Projekt 10

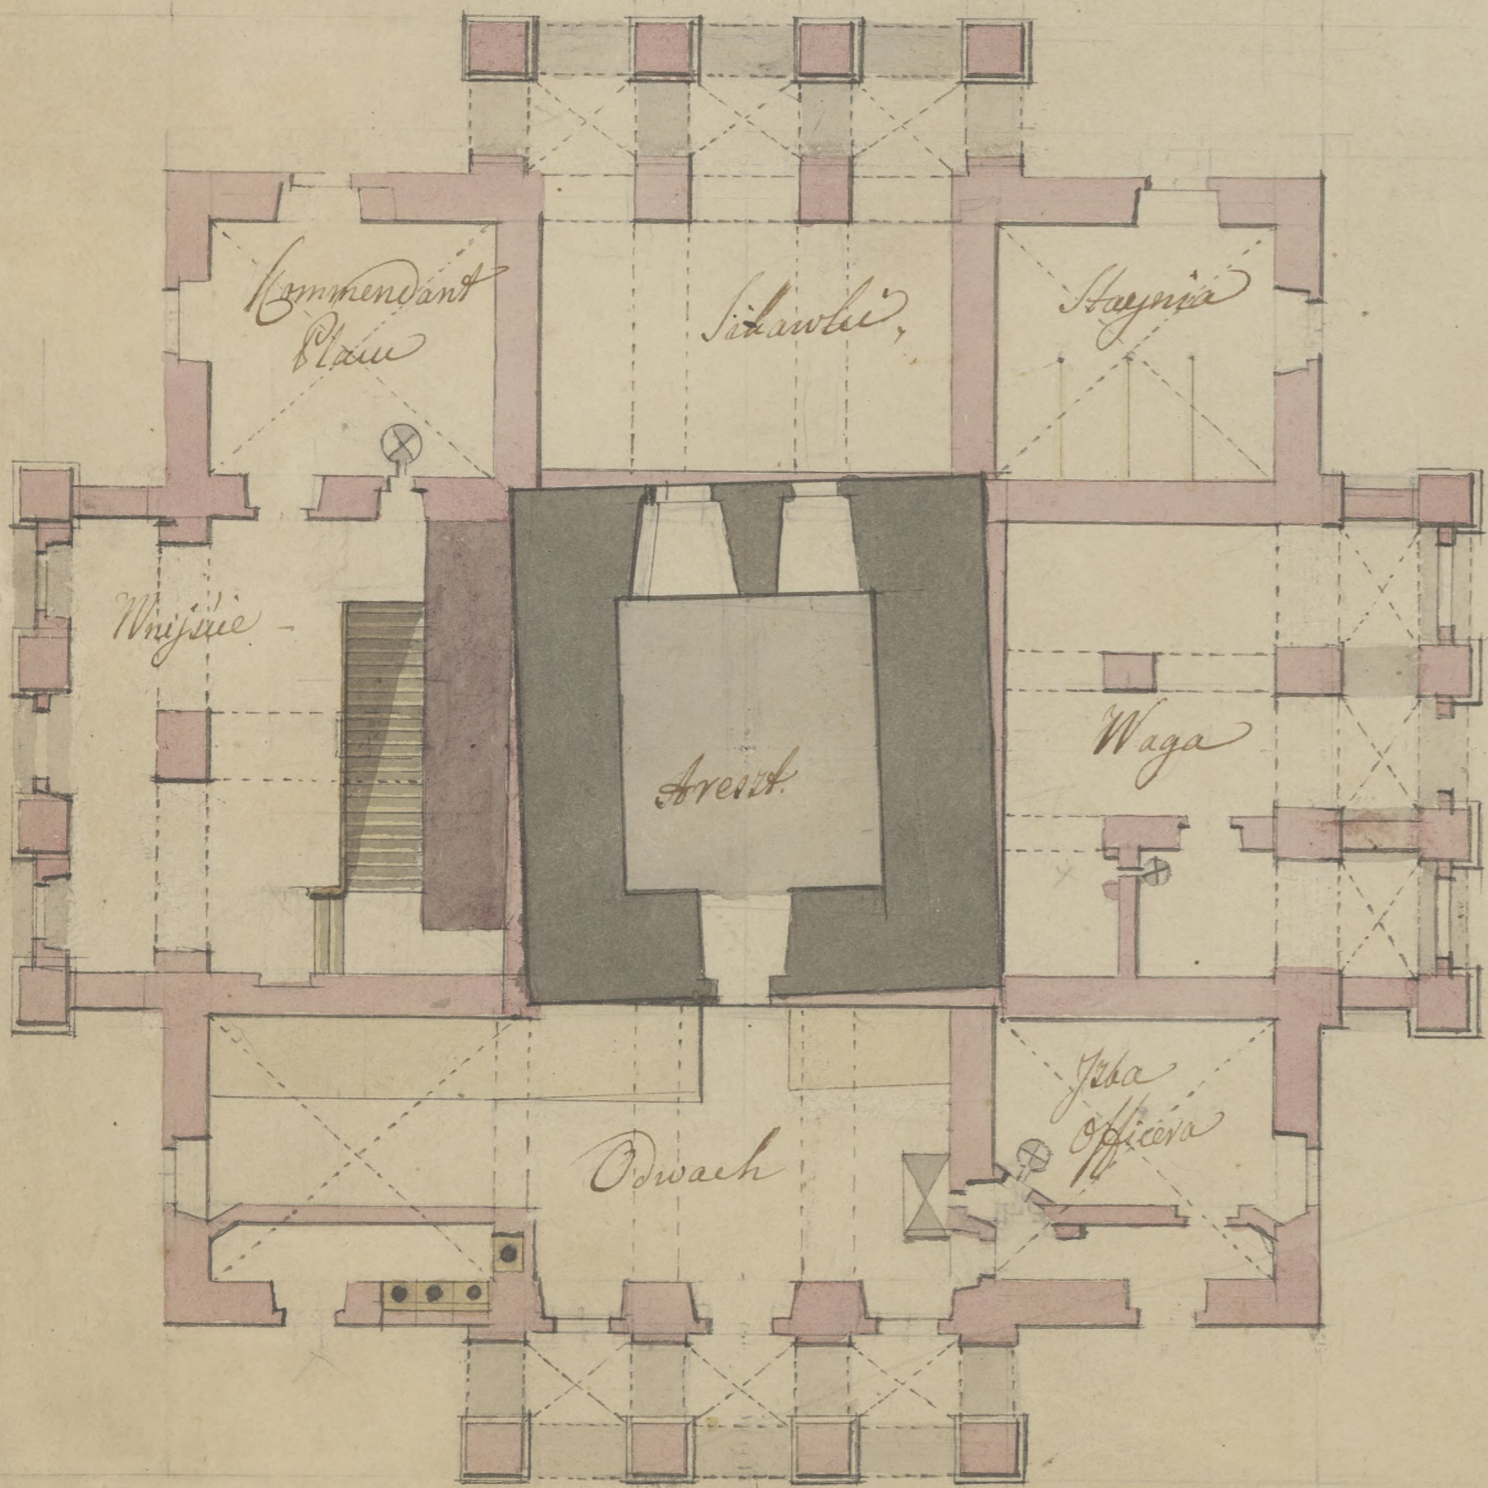
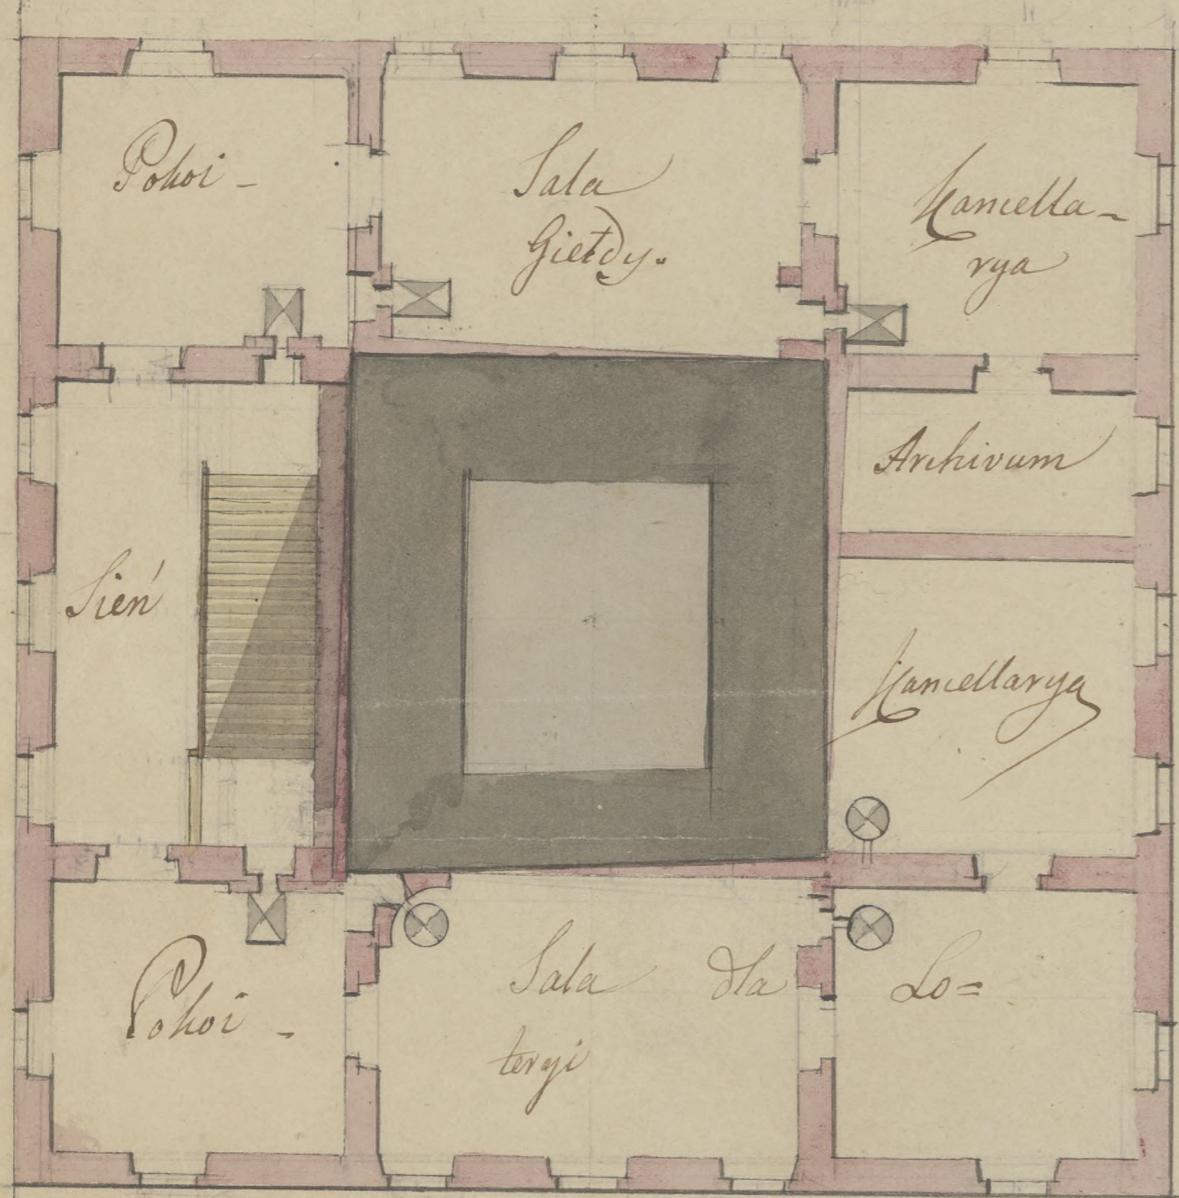
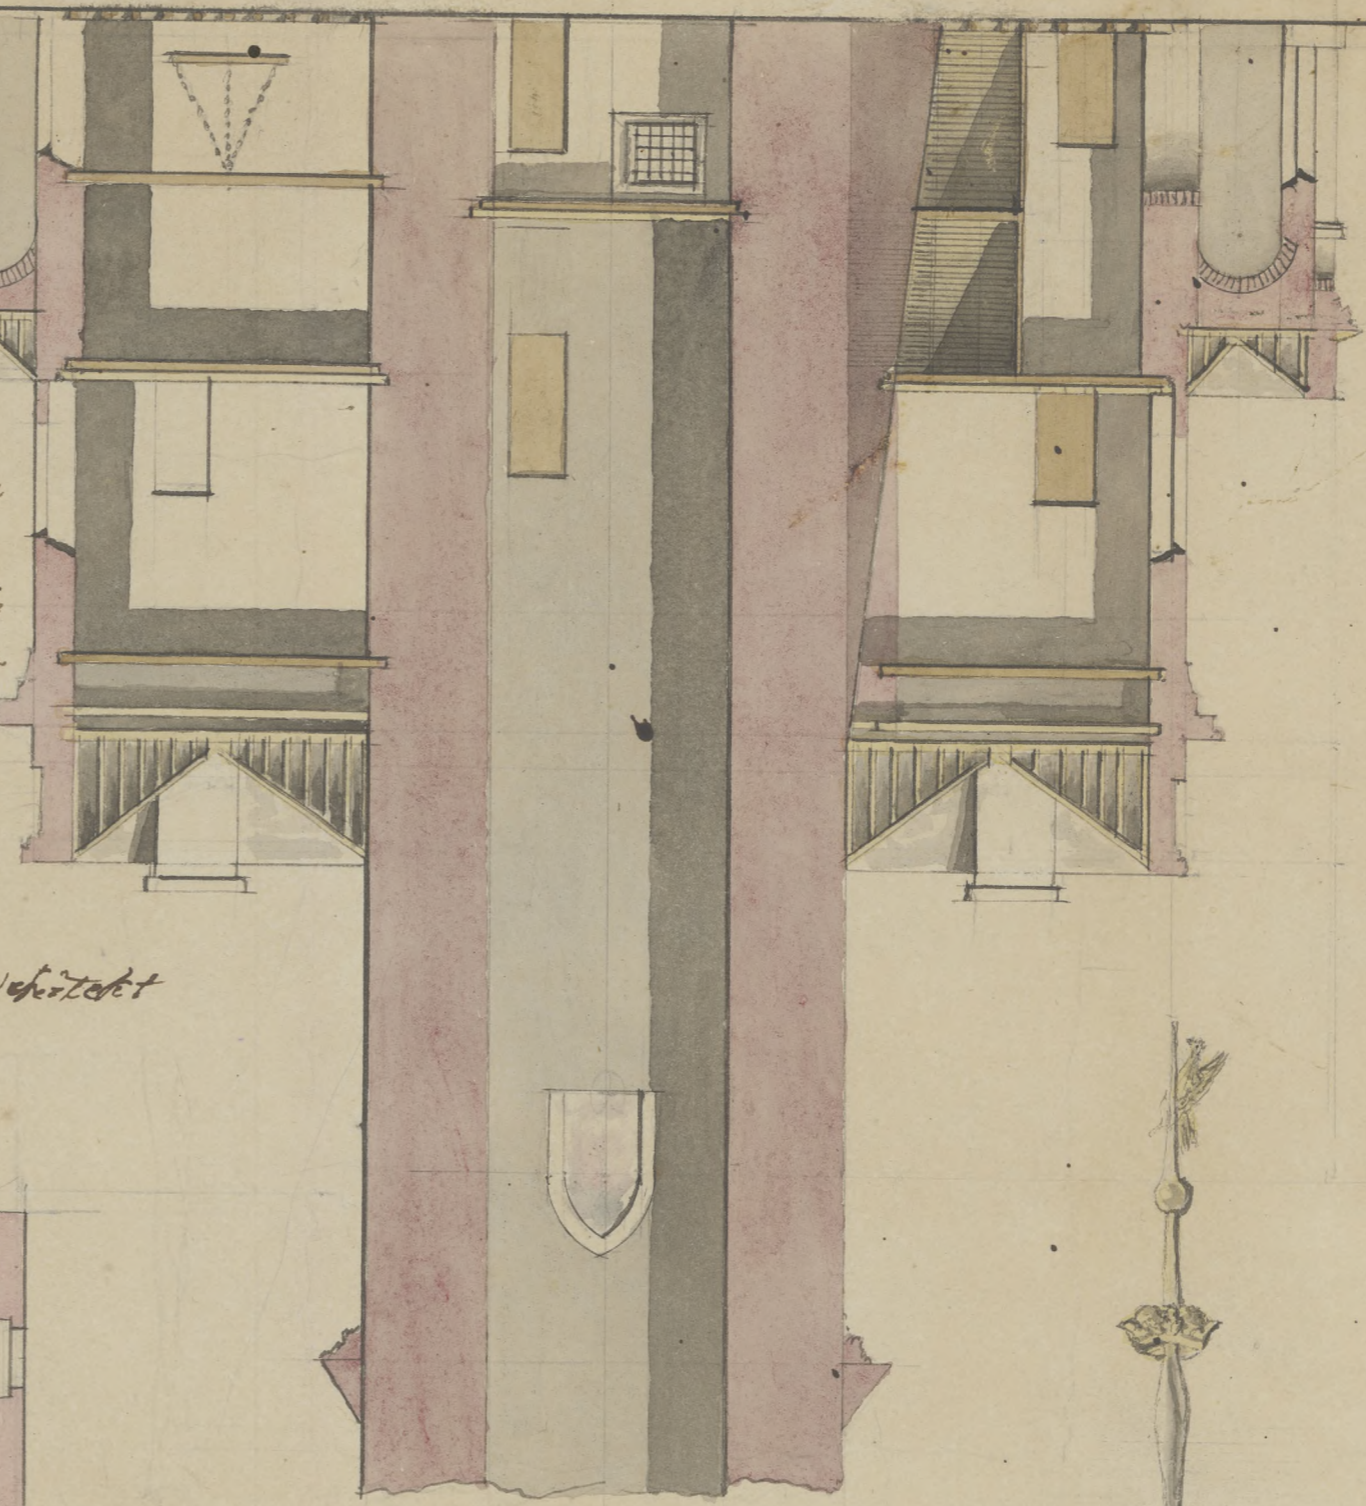
Zostawimy wieża bez żadnych ornamentów, których przy-
 ię nie ma, dla wielkiego kosztu, tym bardziej gdyby Go-
 tyki dać chcieli, obdowania tylko, ten rysunek w y-
 raze, w którym, co Senat potrzebuje w czasie ma robić, i o s-
 ko obięte = Lec nad ten projekt preferował Senat, ry-
 nek, P. Radwanjskiego, w gustie gotyckim, i przytaczaniem
 osobnej budowy w tyle wieży, gotyckim tego, Senat zwol-
 nie patrzył, tak dla kosztu, bo wszystko nad zegarem drewniane, i tu
 rowai ~~nie~~ doprowyzy wzrokowi by muril, iako y dla materjalu
 kamienia Sinczowskiego, Łelaza Otowiu. Ornamenta, albowiem
 z sypu, robione, w niewiele latby opadaly. Trzeba nadto kamienia
 rzy y Sinczka. *Y Sinczowski*
 Mawiał to wiec, P. Radwanjsko architekt gotyckiej, a Senat
 kosciedze uwazył. Goy ani Sinczowski nie ma, tylko kad kła-
 picie Sincz y kika linii w posredzie architektury. Gota racyy
 Sinczowa Sinczowa, bez żadnego charakteru widai to Sinczowski

do budowania tej Sinczowicy nie nalezat
